Dringlicher Sicherheitshinweis für den Außendienst (UFSN)

0180-Intuition / 0072-Precision

17-0007_2018-03-16 Ver. 2.1

Vorsicht: Potenzielles Risiko eines falsch eingesetzten Streustrahlenrasters

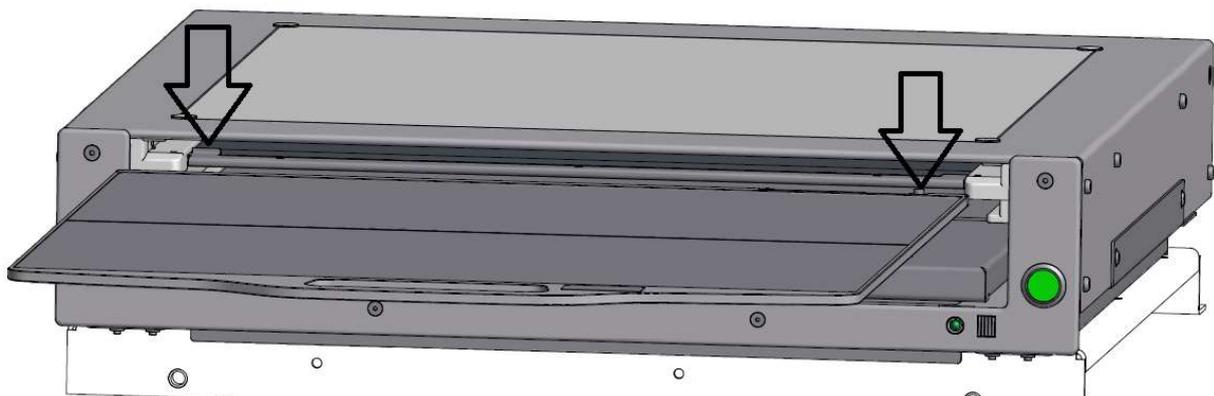
Arcoma AB liegen Beschwerden im Zusammenhang mit der Tatsache vor, dass Streustrahlenraster bei einigen Modellen der Detektor-Halter für Tisch- und Wandständer verkehrt herum eingesetzt werden können.

Wenn das Raster falsch eingesetzt wird, kann die Bildqualität beeinträchtigt werden, so dass der Patient durch zusätzliche Röntgenstrahlung belastet wird.

Die Raster sind mit bestimmten Aufklebern und einer Mittellinie versehen, aus der korrekte Rohrseite hervorgeht, aber dank der eingegangenen Beschwerde wurde die Anweisung im Benutzerhandbuch deutlicher formuliert.

Eine mechanische Vorrichtung, die das falsche Einlegen verhindert, wurde auch in die Produktion für die Montage der Systeme Precision s/n 2123 und Intuition s/n 2045 aufgenommen. Siehe nachstehende Abbildung.

Ein Aktualisierungsbausatz für den Einsatz vor Ort wird von Arcoma AB zur Verfügung gestellt. Bitte geben Sie die von Ihrer Organisation benötigte Anzahl an und bestellen Sie diese unter service@arcoma.se.

- Installieren Sie den Aktualisierungsbausatz und ersetzen Sie die Seite(n) im Benutzerhandbuch entsprechend der bereitgestellten Anweisung.
